Title		
<b>M106 VCLFO - WAVESHAPER</b>		
Size	Document Number	Rev
Custom	<b>ArcEnSon</b>	JPD
Date:	Monday, June 08, 2020	Sheet 2 of 3

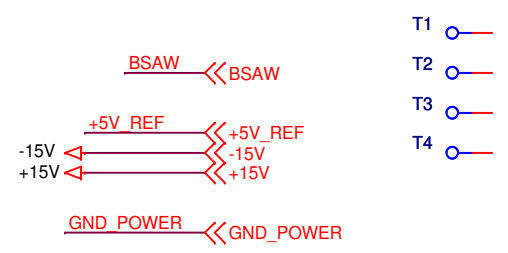
SCHEMA ORIGINAL ERRONÉ.  
 U1H, PATTE 8 EST AU GND  
 SUR LE SCHEMA MAIS FLOTTANTE  
 SUR LE PCB.  
 LE PCB N'A PAS ÉTÉ RETOUCHÉ.  
 JPD 01-2012
